# 改善箇所説明図

## 改善の内容：

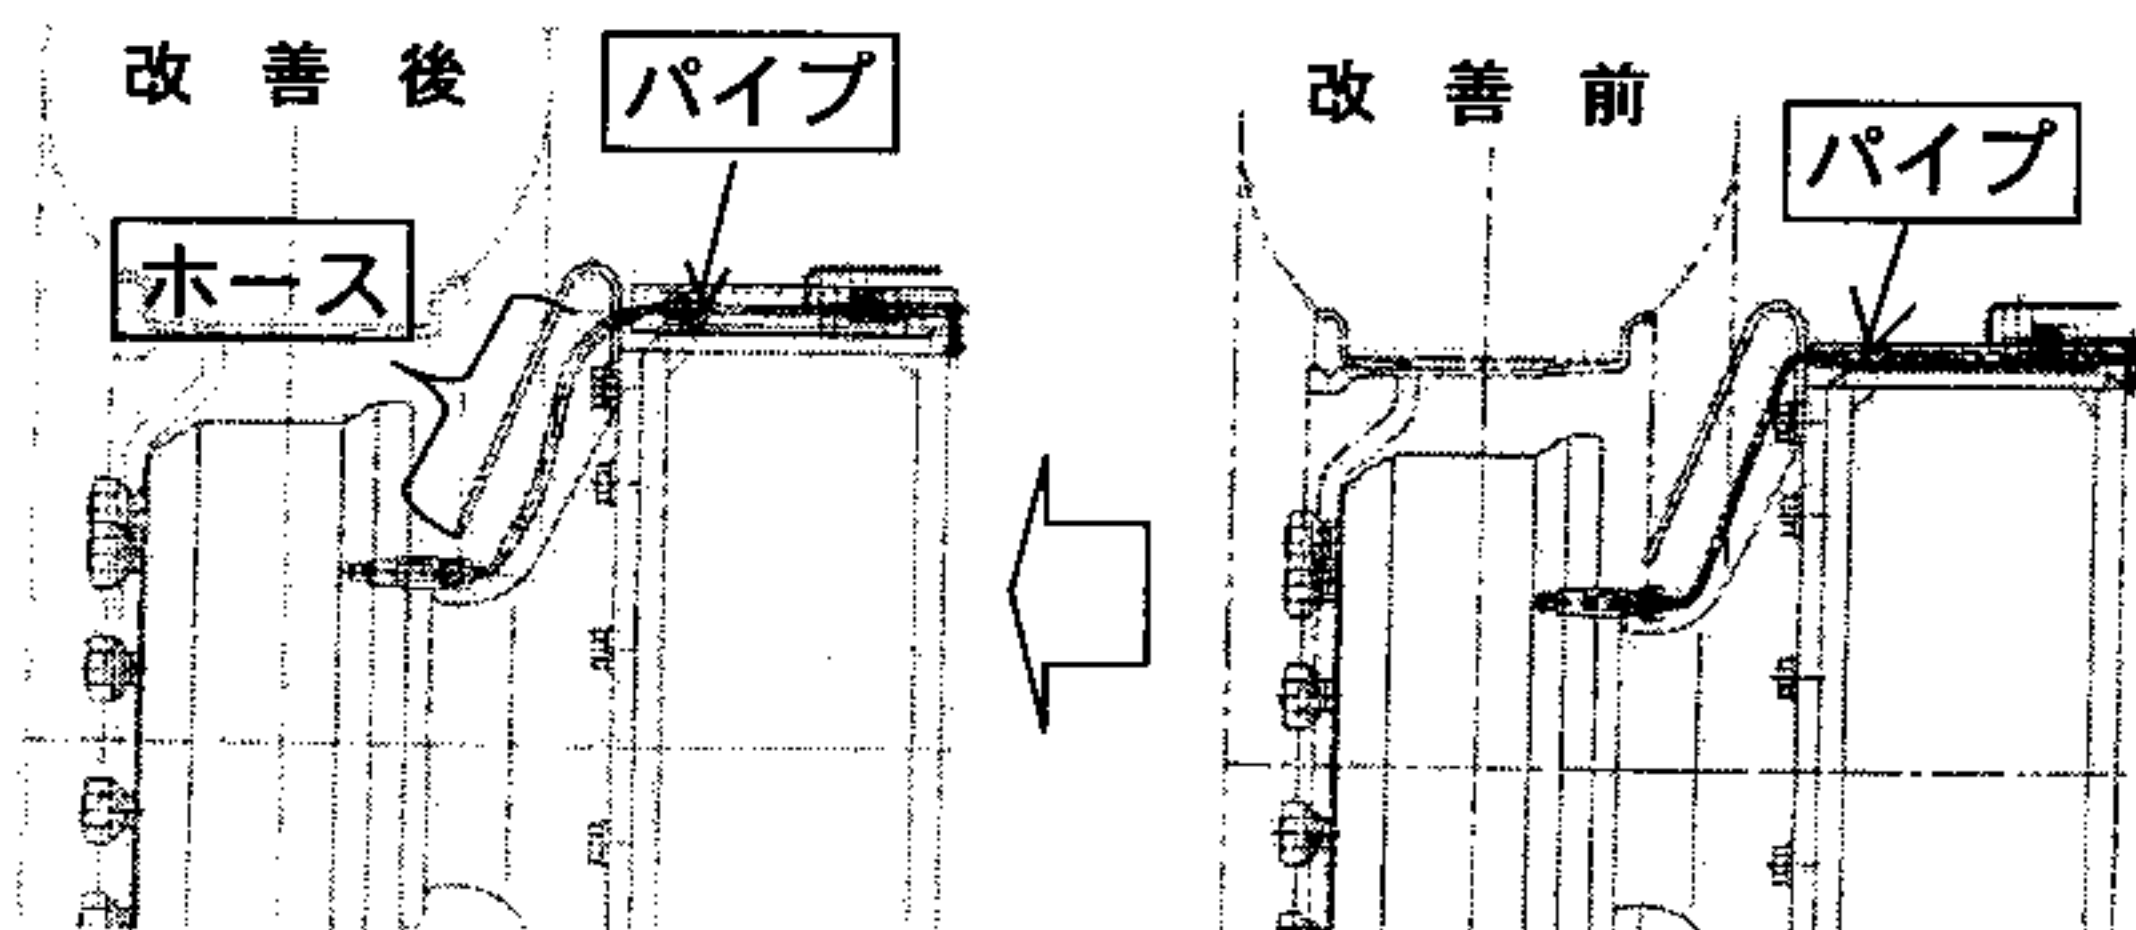
制動装置において、ブレーキ・シューの調整方法が不適切なものがあるため、制動時にブレーキ取付プレートが振動して異音が発生するものがあり、そのままの状態で使用を続けると、ホイール・シリンダー部へのブレーキ配管が振動を吸収できず、ブレーキ・パイプに亀裂が発生してブレーキ液が漏れ、制動力が低下するおそれがある。

全車、当該一体型ブレーキ・パイプをパイプ、ホースの2分割型に交換し、ブレーキ調整をおこなう。
